**Commission économique pour l'Europe**

**Forum mondial de l'harmonisation des Règlements  
concernant les véhicules**

**Pneumatiques : Règlement ONU n° 117 (Pneumatiques – Résistance  
au roulement, bruit de roulement et adhérence sur sol mouillé)****Proposition de complément 16 à la série 02 d'amendements  
au Règlement ONU n° 117****Communication des experts de l'Organisation technique européenne  
du pneumatique et de la jante\***

Figure 1

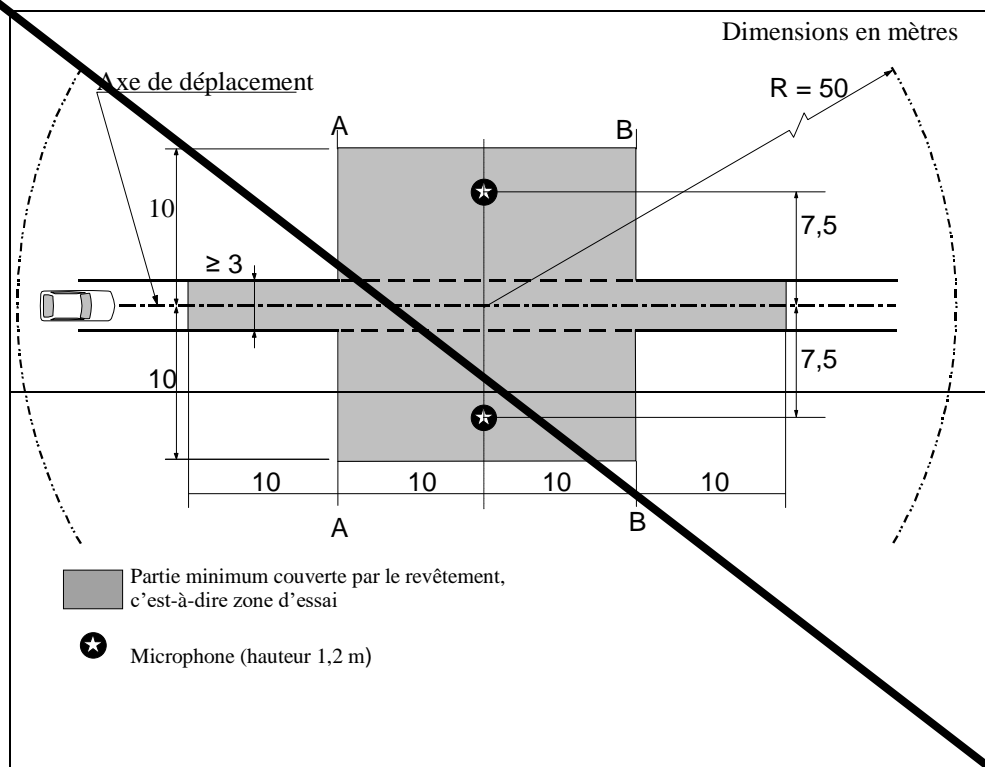
- ~~————— Par la suite tous les douze mois.~~
3. ~~Tracé et dimensions du revêtement~~
- 3.1. Aire
- ~~Lors de la conception du terrain d'essai, il faut au minimum s'assurer que l'aire traversée par les véhicules qui se déplacent sur la piste d'essai soit recouverte du revêtement spécifié, avec des marges appropriées pour une conduite sûre et pratique. Cela exige que la largeur de la piste soit de 3 m au moins et que sa longueur s'étende au delà des lignes AA et BB de 10 m au moins à chaque extrémité. La figure 1 représente le plan d'un terrain d'essai conforme et définit la partie minimum qui doit être préparée et compactée à la machine et recouverte du revêtement spécifié. Le paragraphe 3.2 de l'annexe 3 exige que le mesurage soit effectué de part et d'autre du véhicule. Ceci peut se faire soit en plaçant un microphone de chaque côté de la piste, avec déplacement du véhicule dans un seul sens, soit en plaçant le microphone uniquement d'un côté de la piste, mais avec déplacement du véhicule dans les deux sens. Si l'on utilise la deuxième méthode, il n'existe pas alors de prescriptions applicables au revêtement situé du côté de la piste non pourvu de microphone.~~

Note : Aucun objet acoustiquement réfléchissant de grande taille ne doit se situer dans la limite du rayon représenté à la figure 1.

Figure 2

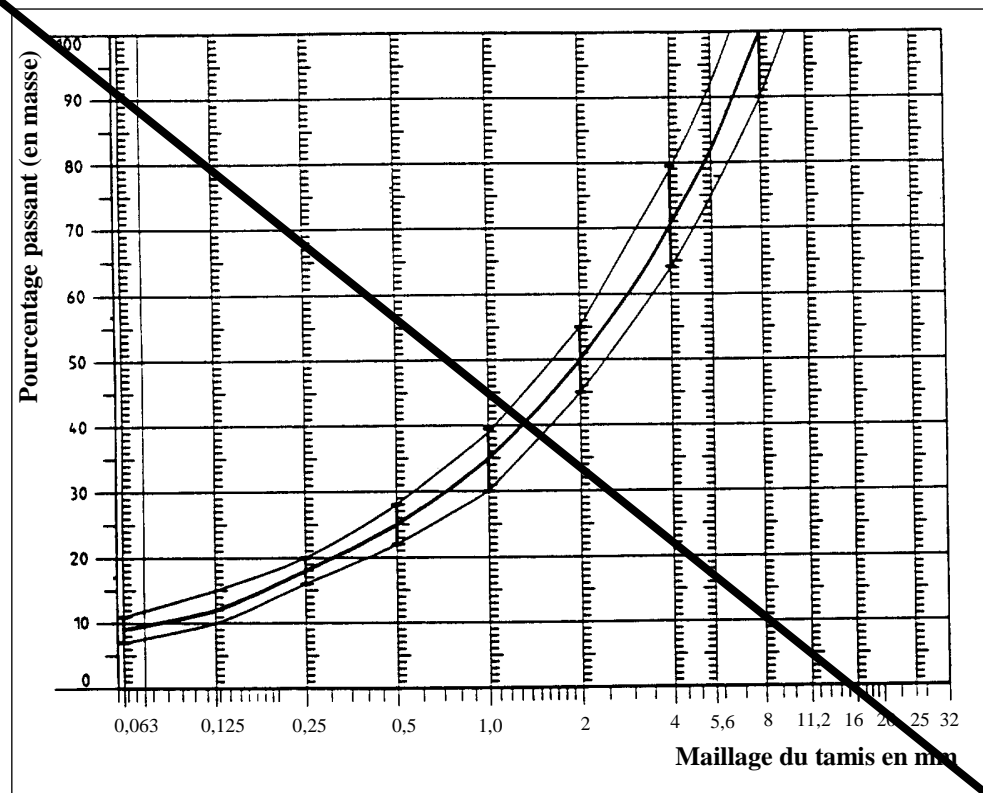
Une courbe granulométrique des granulats donnant les caractéristiques souhaitées est illustrée sur la figure 2 à l'intention du constructeur du revêtement de la zone d'essai. En outre, le tableau 1 fournit certaines indications pour obtenir la texture et la durabilité souhaitées. La courbe granulométrique obéit à la formule suivante :

Figure 1

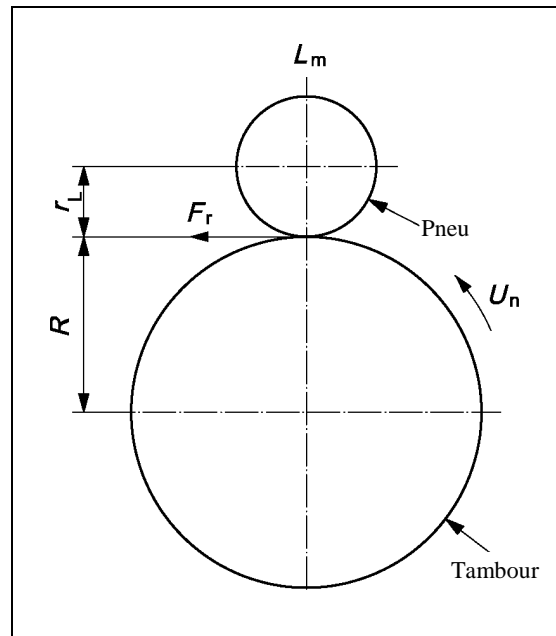
Ce qui suit doit être mesuré et enregistré (voir fig. 1) :
